通学路対策箇所図(1 吉田小学校)

- •教育委員会、学校関係者
- •道路管理者
- •警察署

通学路対策箇所図(3 宮小学校)

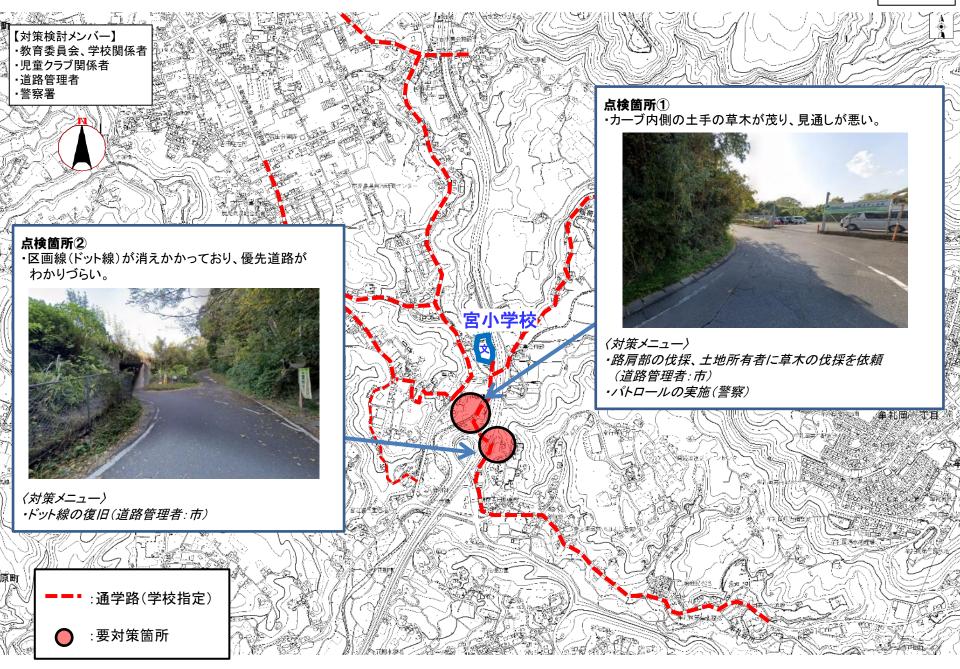
・道路が狭く歩道がない。

- 停止線が消えかかっている。
- ・横断歩道がない。

・路肩の草木が茂り、児童が車道を 歩いている。

・歩道がない区間に設置した ラバーポールが破損している。

・交通安全教育の徹底(学校)

・横断歩道の設置検討(警察)

・草木の伐採、ラバーポールの 設置(道路管理者:市)

・ラバーポールの復旧(道路管理者:市)

通学路対策箇所図(10 吉野小学校)

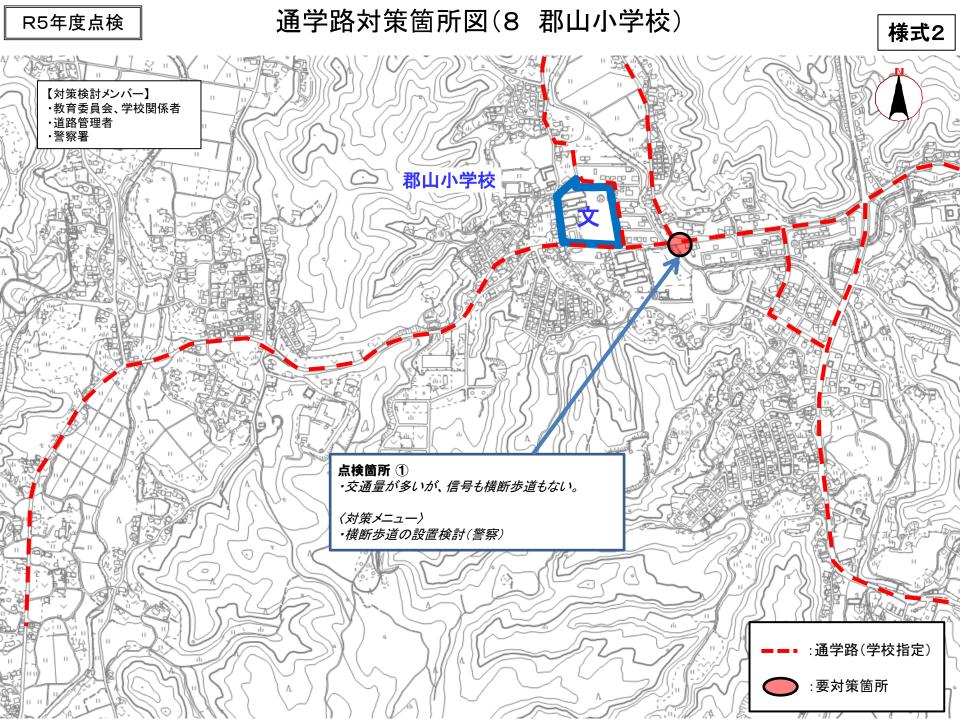
・山奥への脇道に入らないように設置 したカラーコーンが劣化している。

・歩道で信号待ちをする児童が車道そばまで滞留している。

- ・坂道でスピードを出す車が多い。
- ・交通量は多いが、歩行空間が狭い。

•交通量が多く、見通しが悪い。

- ・カラーコーンの取替(道路管理者:市)
- ・交通安全教育の徹底(学校)

- ・交通安全教育の徹底(学校)
- ・歩行者に横断歩道手前で止まるよう促す 注意喚起の路面標示の設置 (道路管理者:県)

・「スピード落とせ」の路面標示の設置 (道路管理者:市)

<対策メニュー> ・大きなスクールゾーン看板への取替検討 (学校)

通学路対策箇所図(13 坂元小学校)

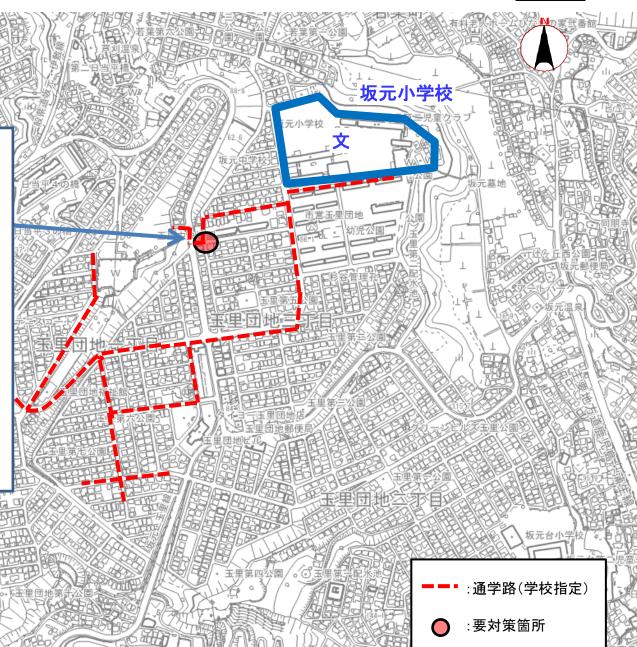
- ・抜け道になっており交通量が多いが、歩道がない。
- 路面標示が消えかかっている。

- ・外側線、「止まれ」の復旧(道路管理者:市)
- ・交通指導・取り締まりの強化(警察)

通学路対策箇所図(15 清水小学校)

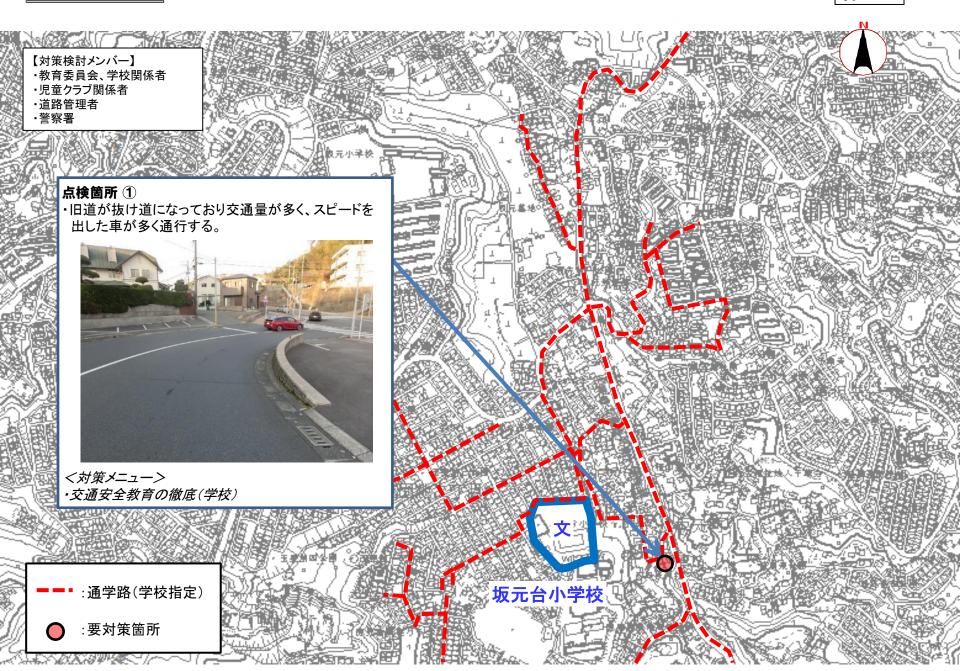
・信号機のない横断歩道を、下り坂でスピードを出した 車が多く通る。

・道幅が狭く、児童クラブ側には歩道がない。

・信号機、横断歩道の設置検討(警察)

・ラバーポールの設置、外側線の復旧(道路管理者:市)

通学路対策箇所図(17 名山小学校)

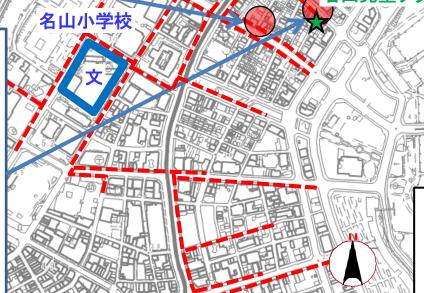
・交通量が多いが横断歩道がない。

・踏切横断時に危険。外側線が消えている。

・一方通行であるが逆走する車がいる。

・横断歩道の設置検討(警察)

·外側線の復旧、ラバーポールの設置検討 (道路管理者:県)

・車両進入禁止の標識の改良(警察)

通学路対策箇所図(18 山下小学校)

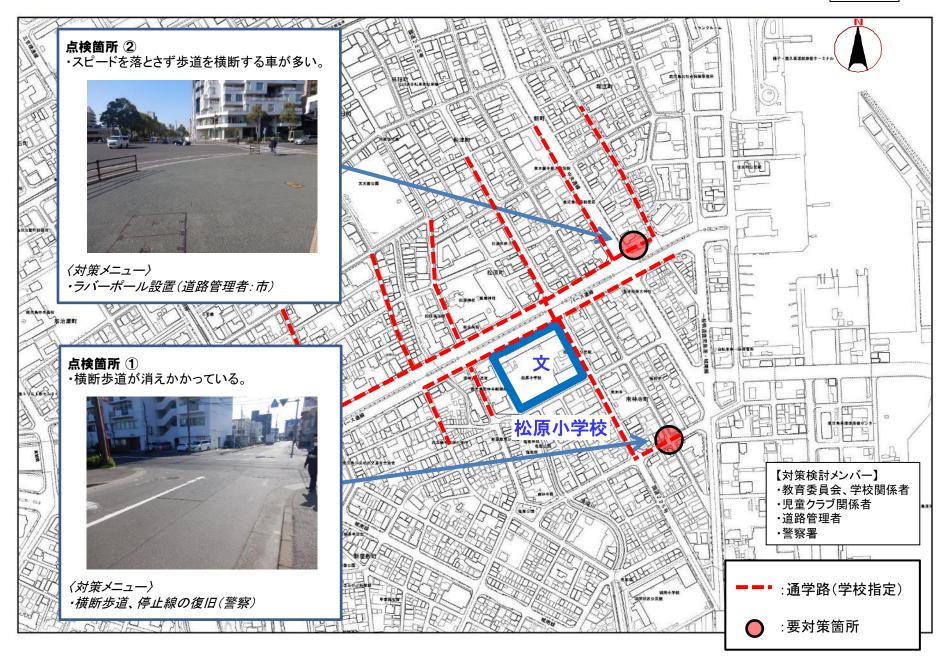
・横断歩道が消えかかっている。

横断歩道が消えかかっている。

点検箇所 ① 歩道橋の階段に穴があり、滑り止めがすり減り 危険である。 <対策メニュー> ・歩道橋の補修(道路管理者:市) 【対策検討メンバー】 ·教育委員会、学校関係者 ・児童クラブ関係者 •道路管理者 •警察署 :通学路(学校指定)

<対策メニュー> ・横断歩道、停止線の復旧(警察)

<対策メニュー>・横断歩道、停止線の復旧(警察)

通学路対策箇所図(21 草牟田小学校)

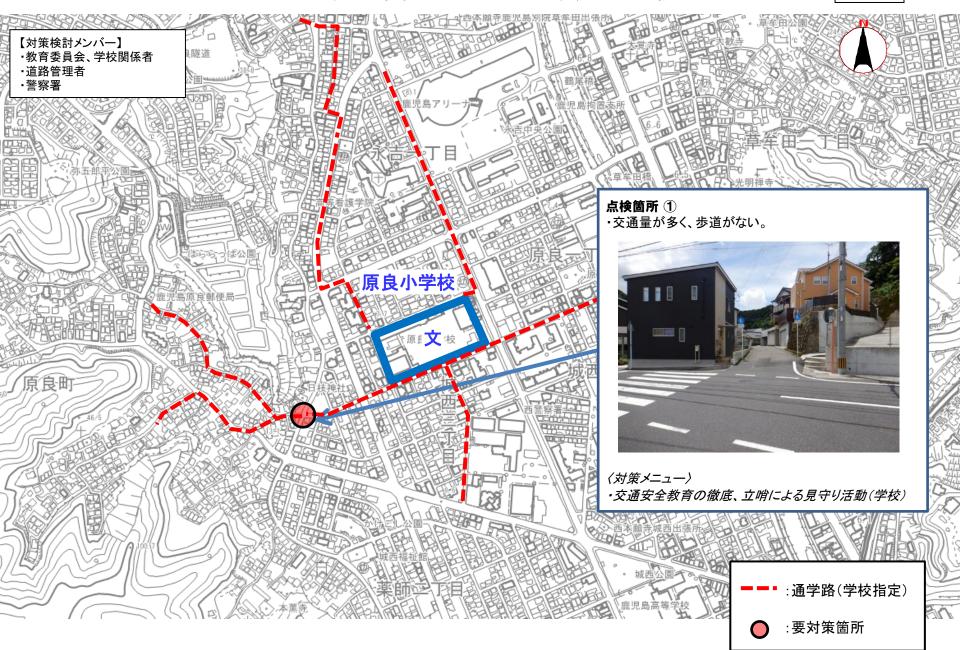
- ・交通量が多く、一時停止を守ら ない車がいる。
- ・横断歩道が消えかかっている。

・交通量が多く、赤信号に変わってから進入する

- ・土手の草木が茂り、歩道にかかっている。
- ・下り坂で自転車がスピードを出して歩道を走っている。

- ・横断歩道の復旧(警察)
- ・交通安全教育の徹底、 立哨による見守り活動(学校)
- 立明による兄 寸り心刻(子校

- ・歩道部の除草(道路管理者:市)
- ・交通安全教育の徹底(学校)
- ・交通安全教室による啓発、指導(警察)

- ・交通取締りの強化(警察)
- ・交通安全教育の徹底、 立哨による見守り活動(学校)

通学路対策箇所図(26 西田小学校)

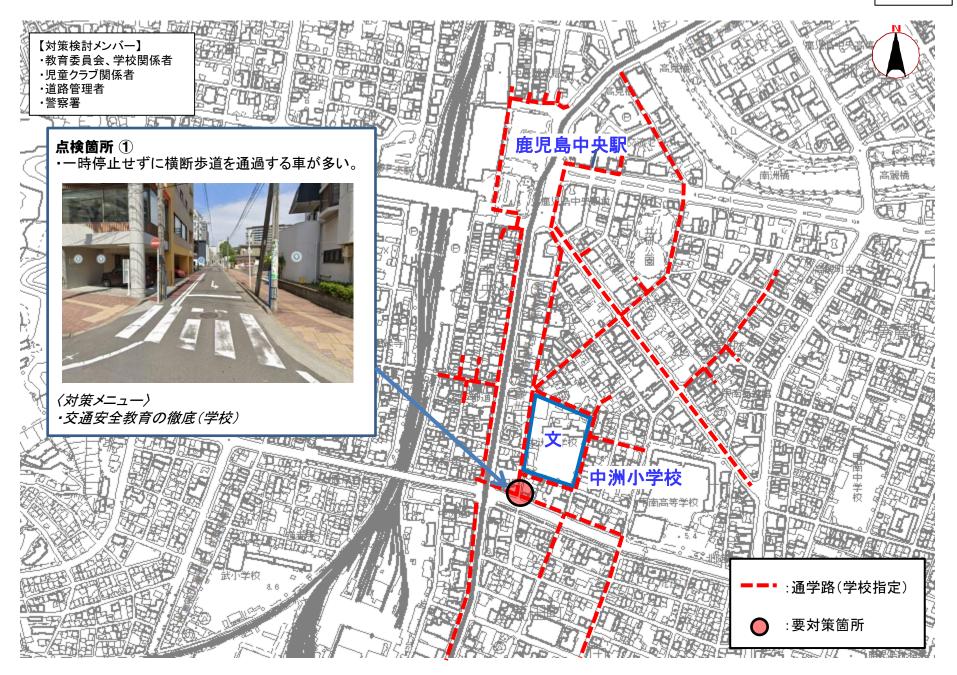
- ・歩道がなく、横断歩道も少ない。
- ・路面標示が消えかかっている。

・歩道に電柱が建ち並び、安全な通行の妨げに なっている。

・「止まれ」路面標示、ドットライン、 外側線の復旧(道路管理者:市)

・無電柱化の実施(道路管理者:市)

通学路対策箇所図(33 八幡小学校)

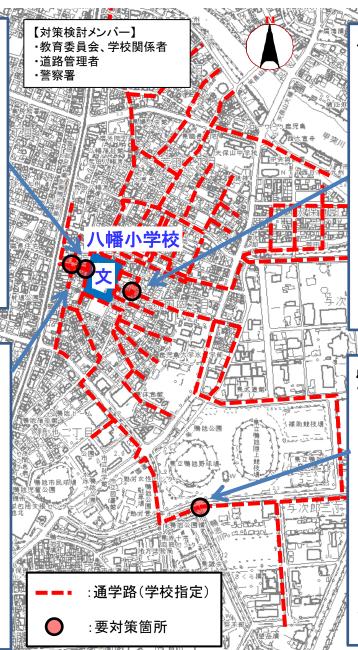
・停止線が消えかかっている。

・保護者の送迎車両の停車が多く、通学の支障になっている。

・歩行者用路側帯が消えかかっている。

・横断歩道が消えかかっている。

・停止線の復旧(警察)

・交通安全教育の徹底、保護者・地域への啓発 (学校)

・歩行者用路側帯の復旧(ゾーン30の整備検討 に伴い警察と鹿児島市で協議のうえ実施)

・横断歩道の復旧(警察)

通学路対策箇所図(33 八幡小学校)

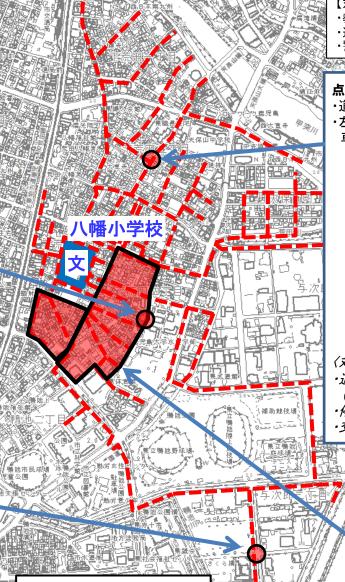
・歩行者用路側帯等が消えかかっている。

・横断歩道が消えかかっている。

・道路反射鏡が曇っている。

・左折時に外側線の外側(歩行者側)に進入する 車がいる。

・幹線道路の交通量が多く、 市道が抜け道になっている。

・歩行者用路側帯等の復旧(警察)

・横断歩道の復旧(警察)

- ・道路反射鏡の清掃、ラバーポールの設置 (道路管理者:市)
- ・停止線の復旧(警察)
- ・交通安全教育の徹底(学校)

・ゾーン30の整備(道路管理者:市)

通学路対策箇所図(37 鴨池小学校)

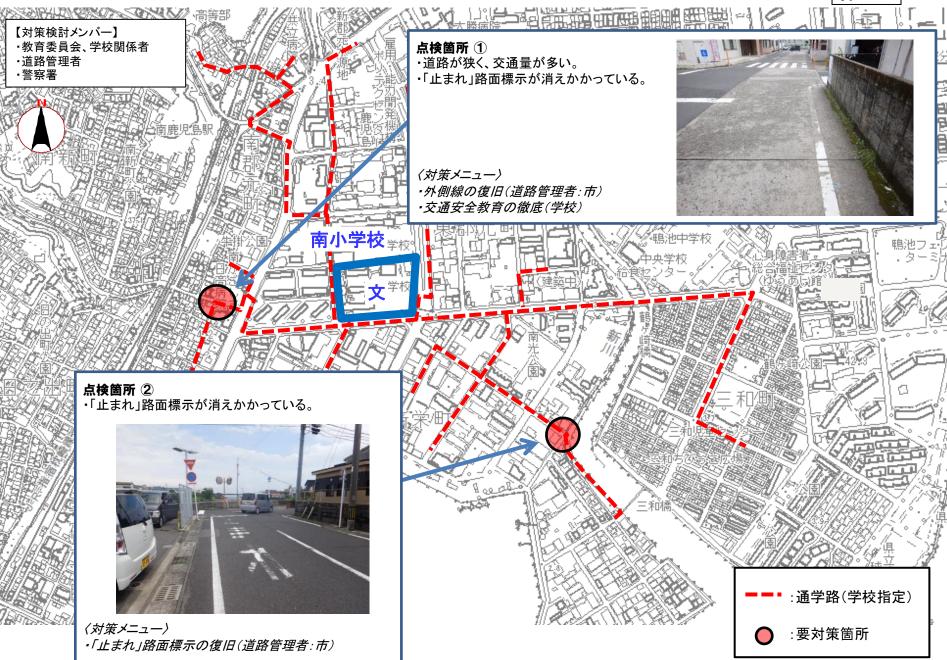
・抜け道となっており交通量が多く、スピードを出した車が多い。

・歩行者用路側帯が消えかかっている。

- ・抜け道となっており交通量が多く、スピードを出した車が多い。
- ・路面標示が消えかかっている。

・交通安全教育の徹底(学校)

・歩行者用路側帯の復旧(警察)

- ・外側線、中央線、ゼブラ帯の復旧(道路管理者:市)
- ・横断歩道、停止線の復旧(警察)

通学路対策箇所図(54 松元小学校)

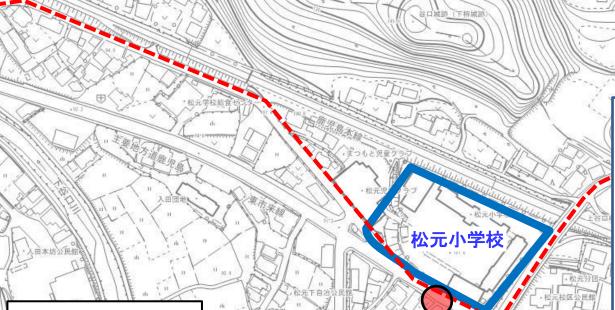
・児童の横断箇所に、横断歩道がない。

・緩やかな坂道で運転手からの信号機の視認性が悪い。

- ・「歩行者注意」路面標示の設置 (道路管理者:市)
- ・横断歩道の設置の検討(警察)

・路面標示の設置検討(道路管理者:県)

通学路対策箇所図(54 松元小学校)

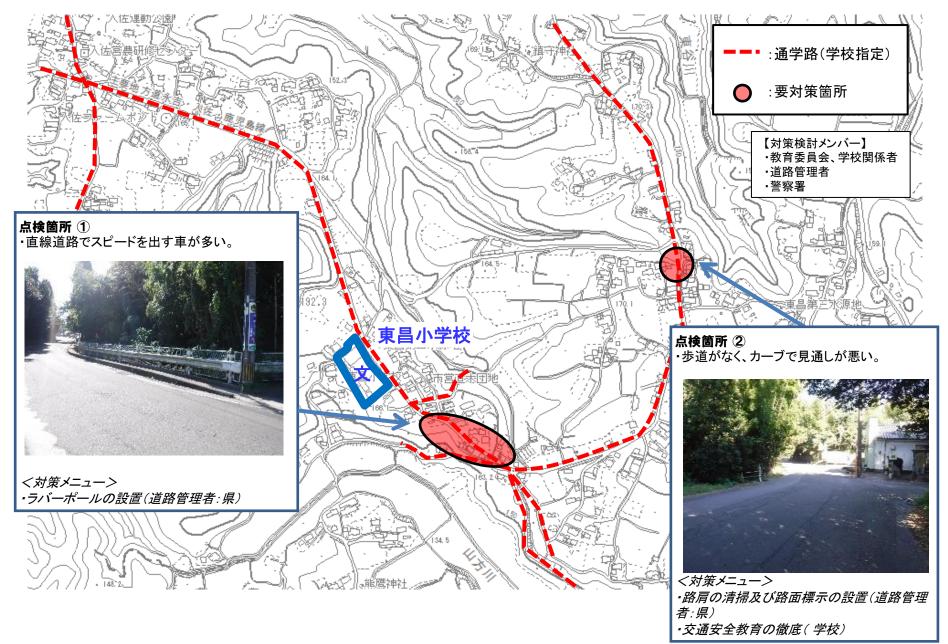
横断歩道がなく、道路を横断する際に危険。 (北側にある横断歩道は利用者が少ない)

・ 道幅が狭く、クラブに隣接する病院利用者の 路上駐車も多い。

・カーブで見通しが悪く、道路を渡る際に危険。

•横断歩道の移設の検討(警察)

・交通安全教育の徹底(児童クラブ)

・「スピード落せ」路面標示の設置 (道路管理者:市)

通学路対策箇所図(56 春山小学校)

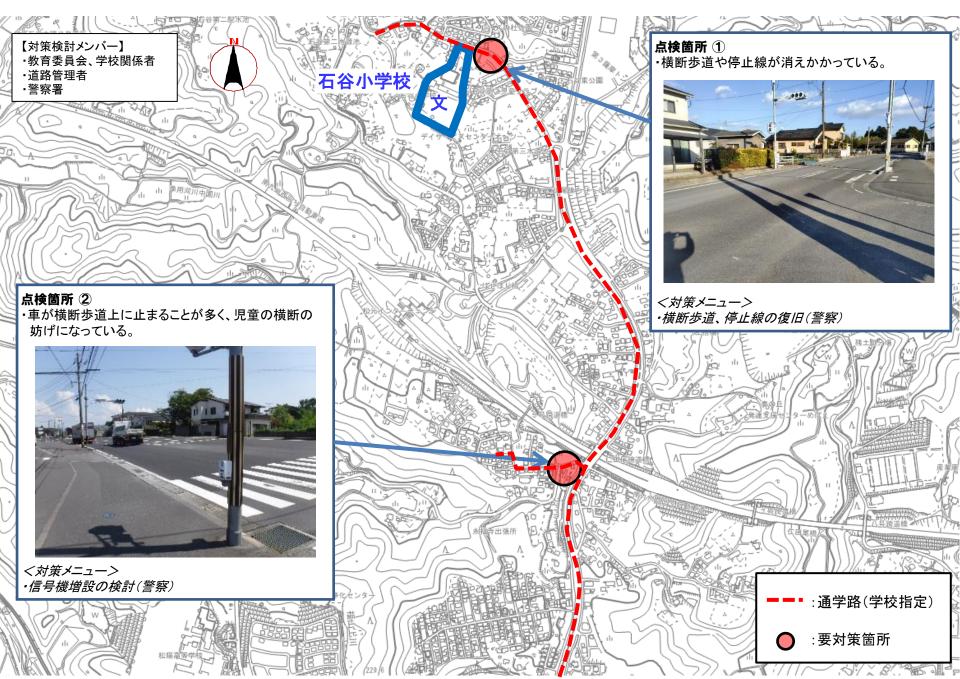
・道幅が狭く、車両が侵入し立ち往生することで、 正門付近が渋滞し危険。

・道路の両側が樹木で囲まれて おり薄暗い。

・交通量が多い上、停止線がないので危険

・注意喚起看板の設置(道路管理者:市)

*道路法面の草木の伐採、 土地所有者に草木の伐採を依頼 (道路管理者:市)

・交通安全教育の徹底(学校)

通学路対策箇所図(59 西谷山小学校)

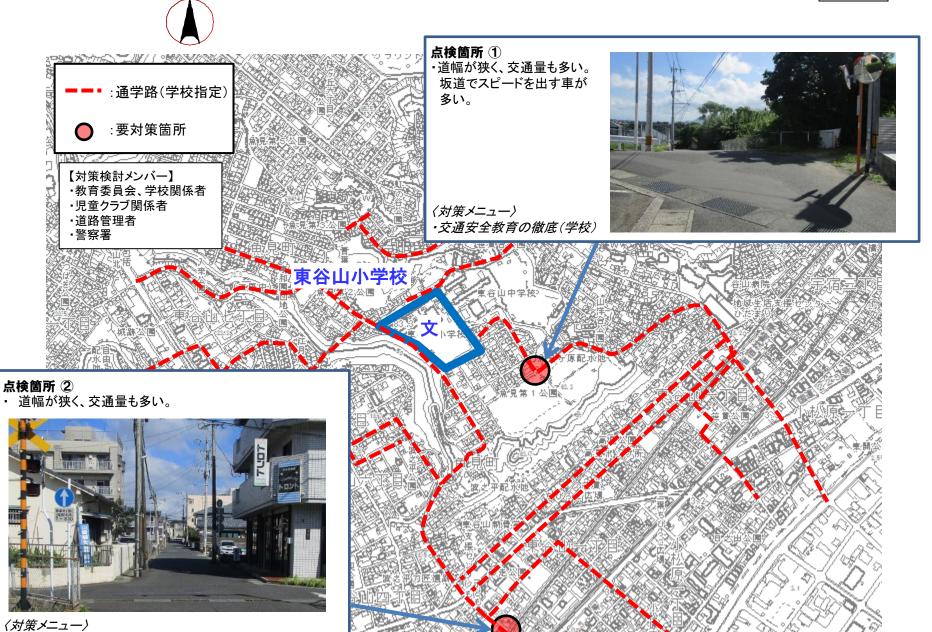
・県道に向けて下り坂になっており、歩行者から車が 見にくい。

・道幅が狭く、交通量も多い。 児童が道路中央を歩く。

道路が狭く、抜け道になっている。

- ・交差点において通行の優先順位が分かりにくい。
- ・左折時に外側線の外側(歩行者側)に進入する 車がいる。

- •交通取締りの強化の検討(警察)

- 一部外側線の設置検討 (道路管理者:市)
- ・交通安全教育の徹底(学校)

・交通安全教育の徹底(児童クラブ)

- ・外側線の設置検討、ラバーポールの設置 (道路管理者:市)
- ・児童や保護者への周知、交通安全教育の実施 (学校)

通学路対策箇所図(69 桜丘東小学校)

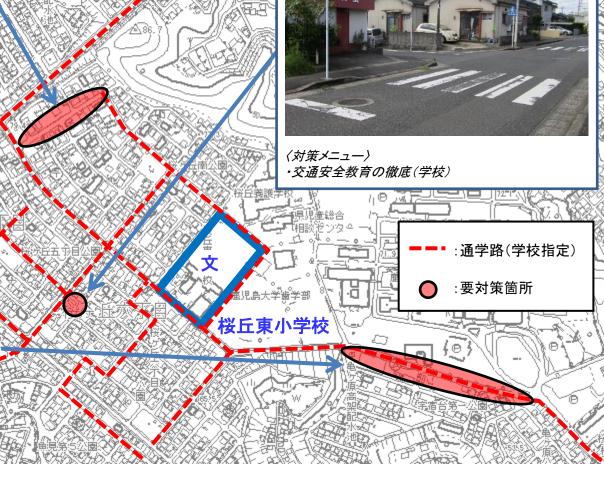
抜け道であり、スピードを出す車が多い。

・抜け道であり、スピードを出す車が多い。

・歩道が狭く、スピードを出す車が多い。

- ・交通安全教育の徹底(学校)
- *交通取締りの強化(県警)

・交通安全教育の徹底(学校)

通学路対策箇所図(72 宮川小学校)

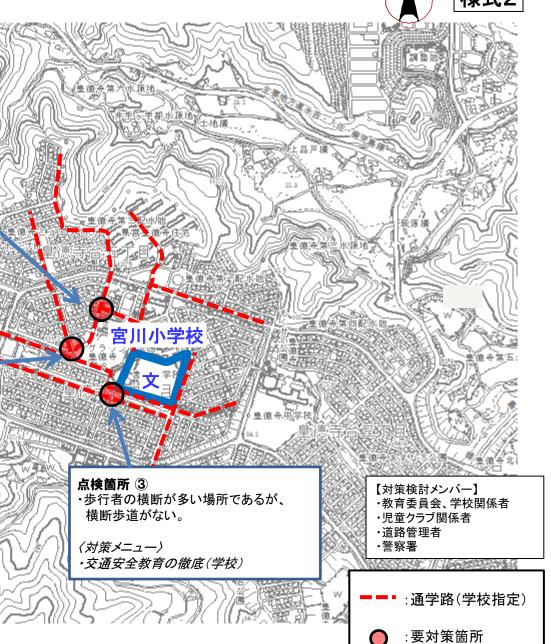
・横断歩道がない箇所を児童が横断している。

・・カーブを曲がってすぐに横断歩道があり、危険。

・交通安全教育の徹底(学校)

・交通安全教育の徹底(学校)
